改善箇所説明図

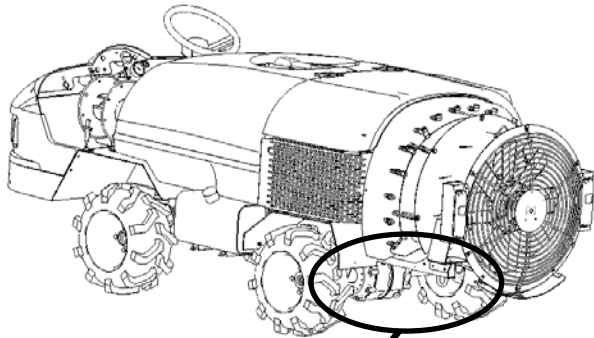
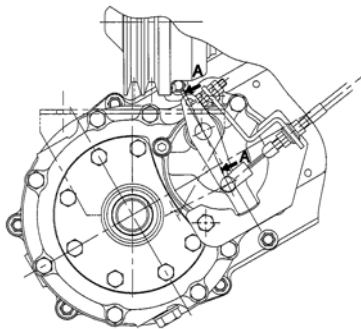
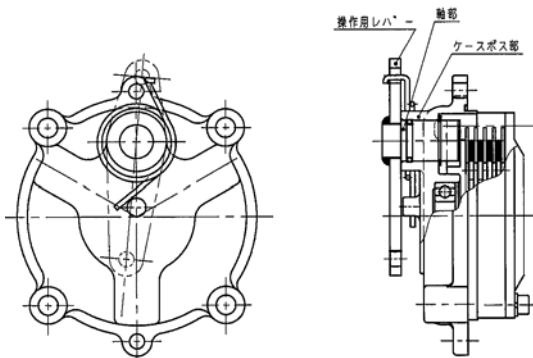
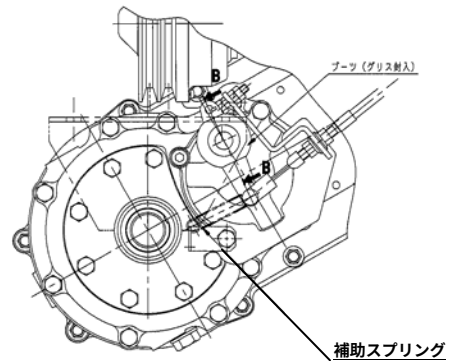
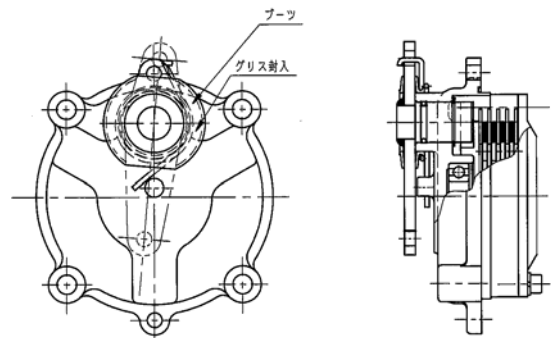
基準不適合箇所

ブレーキの操作用レバーと軸部及びケースのボス部の防錆が不十分のため、錆が発生することがある。そのため、ブレーキ操作を行った際、当該レバーが戻らなくなり、ブレーキがかかったままになるおそれがある。

改善の内容

全車両、ブレーキ操作レバーの軸部の錆を除去し、グリスを塗布し、軸部の防錆・保護のためグリスを封入したゴムブーツを取りつける。更に、軸の戻し力向上のため補助スプリングを追加する。
